De gemeente Castricum heeft de belijning van de algemene begrenzing habitatype uitgezet op de strand af- opgang, wat een duidelijker beeld geeft. De belijning loopt in het duingebied en gedeeltelijk over de bestaande verharding, deze bestaande verharding lag er al voordat Natura 2000-gebied Noordhollands Duinreservaat werd aangewezen.

Uitkomst overleg

Afspraak gemeente Castricum en Omgevingsdienst NHN

Bestaande en nieuwe situatie

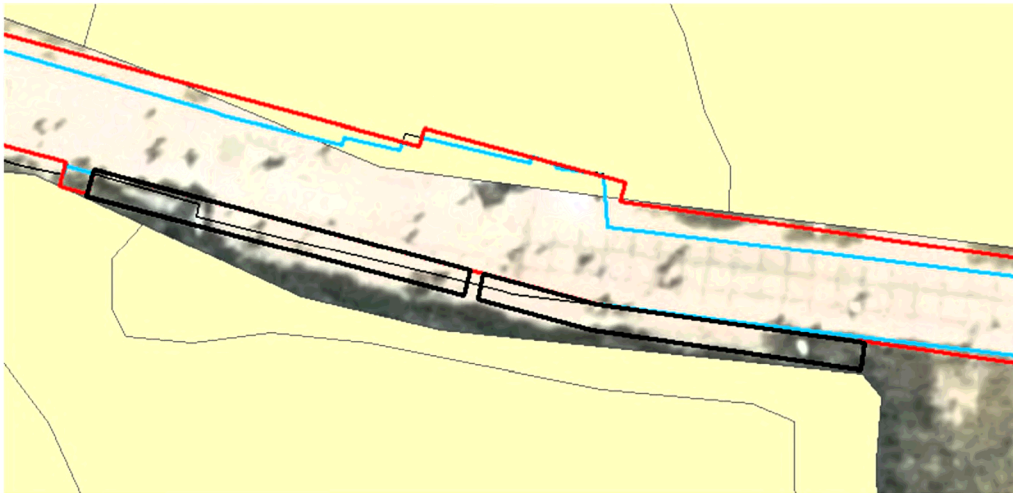
Op onderstaande kaart geeft de blauwe lijn de bestaande verharding aan, de rode lijn geeft de nieuwe situatie van de verharding aan. Hier is het zichtbaar dat de aanpassing van de strand af- opgang aan de noordkant leidt tot 22 m² permanent oppervlakteverlies van kwalificerend habitatype en dat dit geen significant negatief effect is.

Aan de zuidkant is te zien dat de onderhoudszone van de 2 x 2x30 meter (samen 120 m²) achter de keerwand niet overlapt met kwalificerend habitattypen. Het onderhoud van deze 2 stroken, verwijderen van stuifzand, zal plaats vinden wanneer nodig. Dit is zeer afhankelijk van de weersomstandigheden, het verwijderen van het stuifzand zal met een elektrische machine uitgevoerd worden.

Het project herinrichting strand af- opgang mag uitgevoerd worden, met in acht nemen van onderstaande;

- Het afschuinen van de duinen wordt uit dit project gehaald;
- De verbreding van de strand af- opgang aan de noordoostkant mag verbreed worden van 3 platen breed (6 meter) naar 4 platen breed (8 meter);
- De geplande verbreding voor de zitbanken op de vloerplaten, 2 meter x 16 meter vervalt. De vloerplaten vervallen en de 3 zitbanken wordt direct tegen de vloerplaten geplaatst
